以下、補足資料

(1) 水素運送トレーラー容器の上限温度見直し (40℃⇒85℃)

(2) 市街化調整区域への水素スタンド設置許可基準の設定

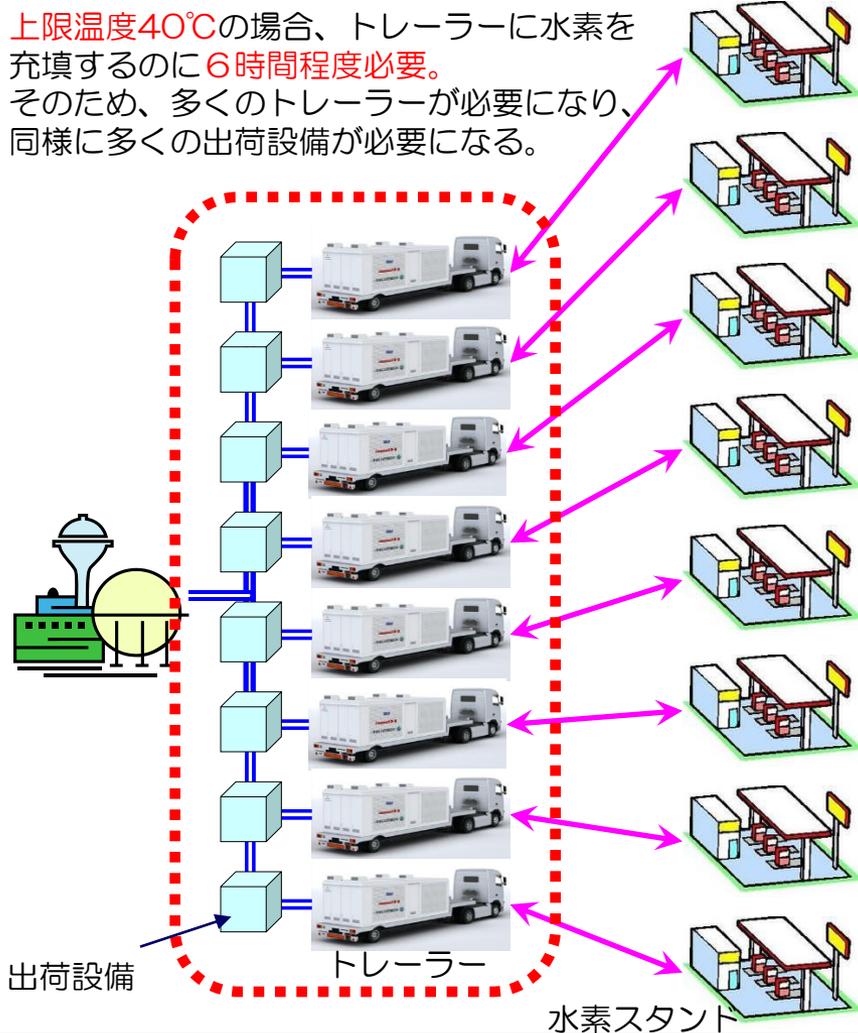
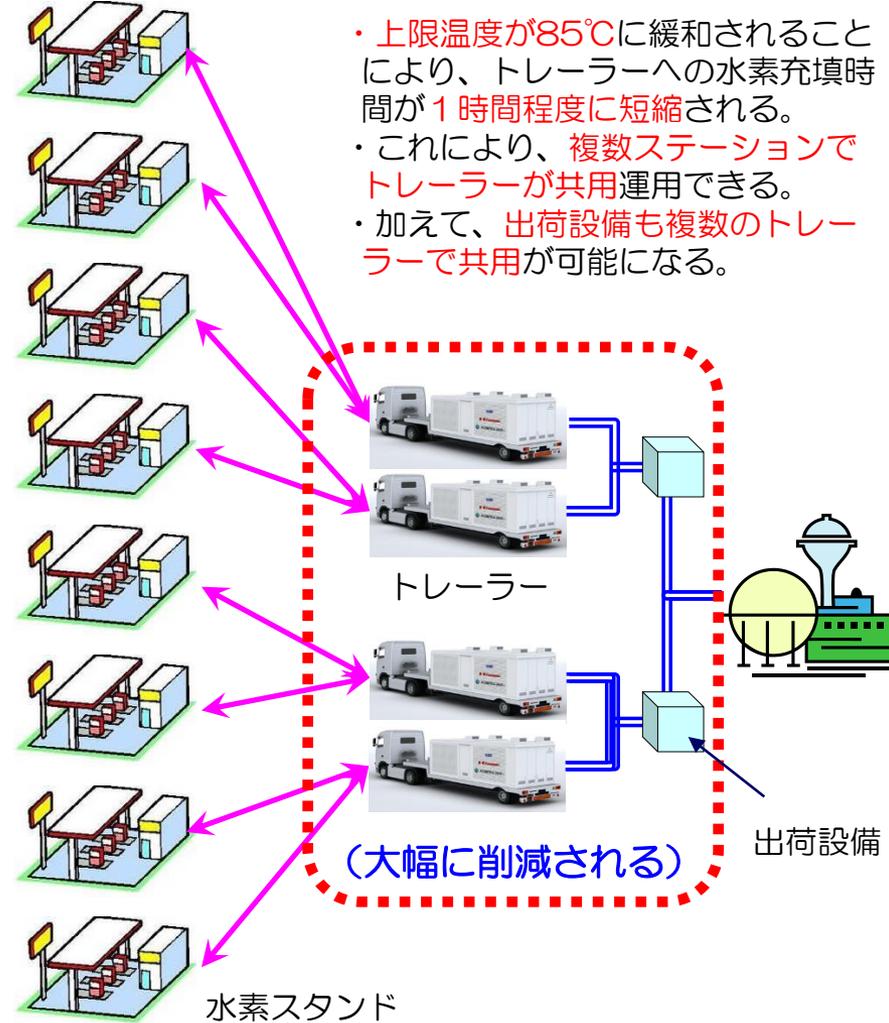
- 水素トレーラー用容器に使用される複合容器は、温度上昇が40℃までしか認められておらず、長時間の作業が必要。
- 同様の容器が搭載されている燃料電池自動車では、85℃まで温度上昇が認められていることから、燃料電池自動車用複合容器と同等の85℃まで温度の上昇が認められるよう規制の見直しを要望。

- 上限温度40℃の場合、トレーラーに水素を充填するのに**6時間程度必要**。
- そのため、多くのトレーラーが必要になり、同様に多くの出荷設備が必要になる。

- 上限温度が85℃に緩和されることにより、トレーラーへの水素充填時間が**1時間程度に短縮**される。
- これにより、**複数ステーションでトレーラーが共用**運用できる。
- 加えて、**出荷設備も複数のトレーラーで共用**が可能になる。

(3) 液化水素型水素スタンド規制・基準の整備

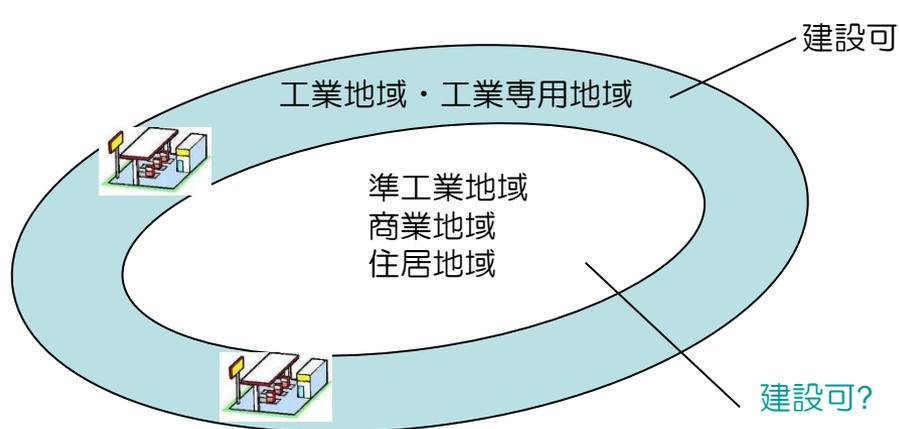
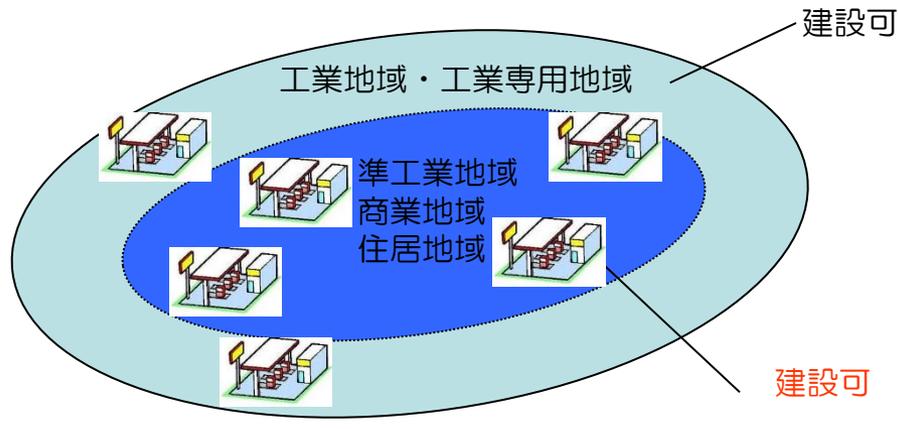
- 液化水素型水素スタンドは、水素の輸送効率が高く、燃料電池自動車の本格的な普及に必要であるが、現時点では、保安距離の確保や資格者の選任等、設置に係る制約が大きく、また、市街地への建築の可否が不明瞭である。
- 燃料電池自動車の本格普及に向け、液化水素型水素スタンドも市街地に建設できるよう、規制・基準の整備が必要。

- **一般則第6条適用**：保安距離の確保、資格者の選任等、設置にかかる制約が大きい

- 第1種設備距離：16.97m
- 第2種設備距離：11.32m
- 火気離隔距離：8m
- 敷地境界距離：—
- 公道との距離：—

- **一般則第7条の○適用**：離隔距離の短縮、資格者の選任緩和等、設置にかかる制約が小さい

- 第1種設備距離：—
- 第2種設備距離：—
- 火気離隔距離：8m
- 敷地境界距離：8m
- 公道との距離：8m

(5) 水電解機能を有する昇圧装置の定義

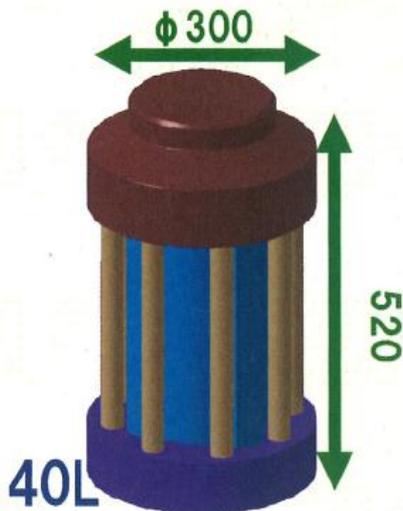
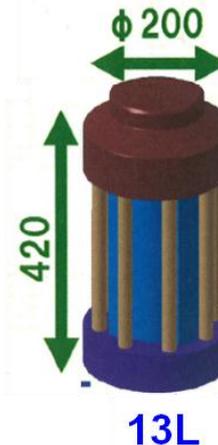
- 新たに開発された技術である水電解機能を有する昇圧装置について、装置の定義が明確化されていないことから、申請手続きに時間を要するとともに、海外と比較してコストの増加が懸念される。
- 「圧縮機」または「ポンプ」に含まれるとして、高圧ガス保安法上における取扱いを明確にする必要がある。

- 水電解機能を有する昇圧装置に対して、定義が明確化されていない
- 処理量の計算方法、設備区分等が不明確
- 内容積を持つ容器等については、一部を除き「特定設備」として扱う必要がある
- ＜特定設備検査規則＞
- 使用材料の制限
- 特定設備検査規則関係例示基準集に示される材用のみ使用可

現状の定義なしでは、同様の処理量でも昇圧装置が大きくなる

- 水電解機能を有する昇圧装置を「圧縮機」または「ポンプ」として定義する
- ＜特定設備検査規則＞
- 第3条にて、特定設備から除外される内容が明記されている
- . . .
- 5号：ポンプ、圧縮機及び蓄圧機に係る容器
- . . .

- 申請手続きの簡略化が可能
- 使用可能材料の拡大により、装置小型化、コスト低減が期待される
- 任意の処理量の昇圧装置開発が可能

(6) 使用可能鋼材に係る性能基準の整備

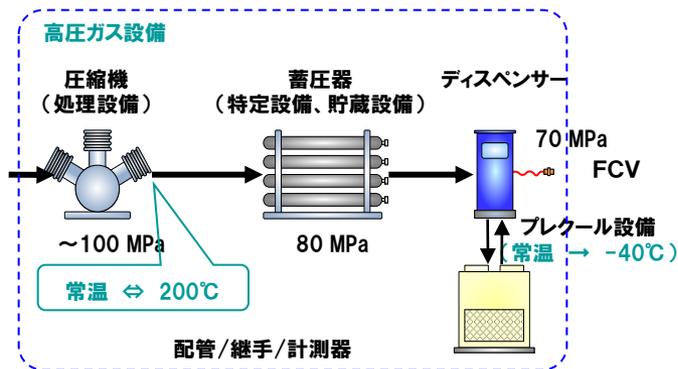
- 水素ステーションの配管、バルブ類、蓄圧器などの主要設備は、ステンレス鋼、低合金鋼等の金属鋼材で構成される。
- 70MPa級水素STで例示基準として認められる方向で検討されている鋼材はSUS316L等、高度に耐水素性能を有する高価格鋼材に限定されており、商用展開を考える上で不十分。
- 海外で市販されているパッケージ（圧縮器＋蓄圧器）を輸入する場合、日本の基準に合致した容器を搭載し直す必要がある。

例示基準化が検討されている鋼材は高価格鋼材に限定されており、水素ステーションコストを押し上げる要因となっている。

- 海外で使用実績ある汎用性のある材料をその耐性に応じて最大限使用できれば、水素ステーションの商用展開を進めるうえで、安全性と低コスト化を両立する非常に有効な技術となる。

海外品を含めてより安価／容易水素ステーションの建設が可能

(7) 70MPa水素スタンドに対応した技術上の基準や例示基準の整備

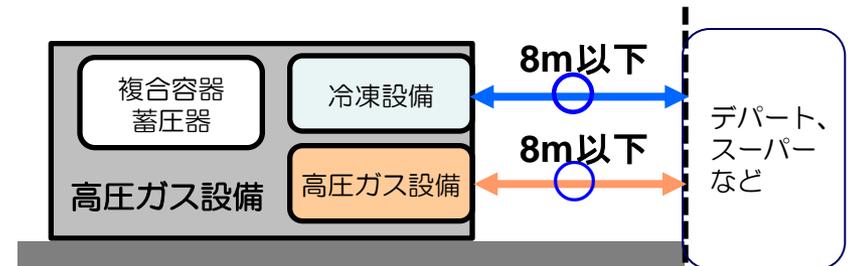
- ①敷地境界、道路、近隣住宅等からの保安距離
- ・冷凍設備以外の高圧ガス設備：8m(障壁等緩和措置あり)
 - ・冷凍設備：10m超(代替措置なし)
- （※保安距離10m：-40℃に対応したディスペンサーが1基だけの場合の第1種設備距離（デパート、スーパーなど）

<現行>：敷地境界距離8mを確保できる土地は取得できるが、直ぐそばの保安物件までの距離が8mの場合、水素スタンドは建設不可。

- ①敷地境界、道路、近隣住宅等からの保安距離
- ・冷凍設備以外の高圧ガス設備：8m(障壁等緩和措置あり)
 - ・冷凍設備：8m(障壁等緩和措置あり)

<見直し>：敷地境界距離8mを確保できさえすれば、保安物件までの距離には関係なく、水素スタンドが設置できる。加えて障壁等により8mを短縮することも可能となる。

(8) 市街地における水素保有量の増加

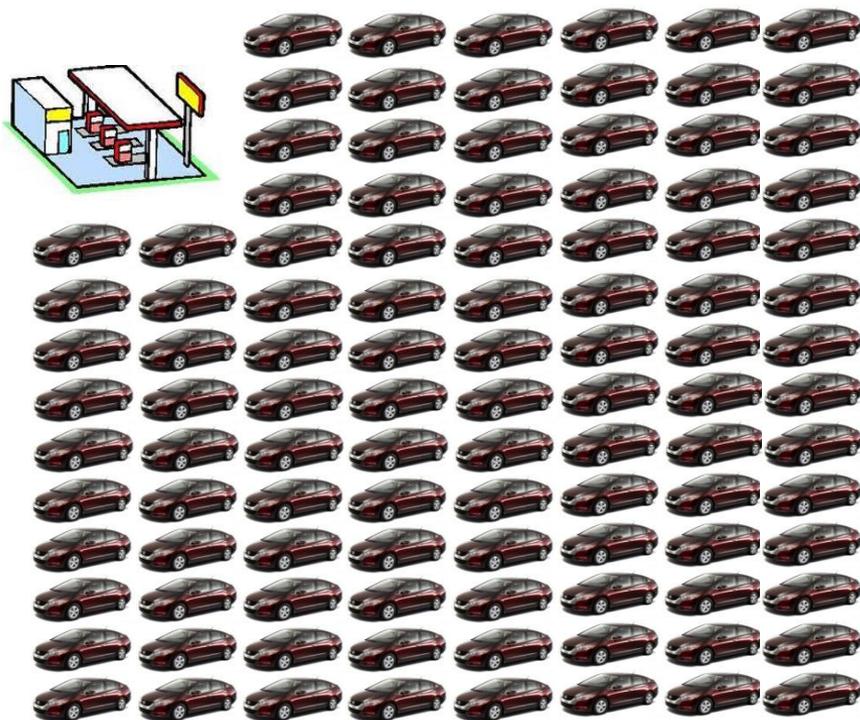
○ 市街地等においては、現状は以下のとおり水素貯蔵量に制限がかけられている。

貯蔵量の上限が撤廃されなければ、燃料供給事業として成立しない

○ 貯蔵量上限なし（安全は高圧ガス保安法で担保）

現在のガソリンスタンドと同様規模で燃料供給が可能
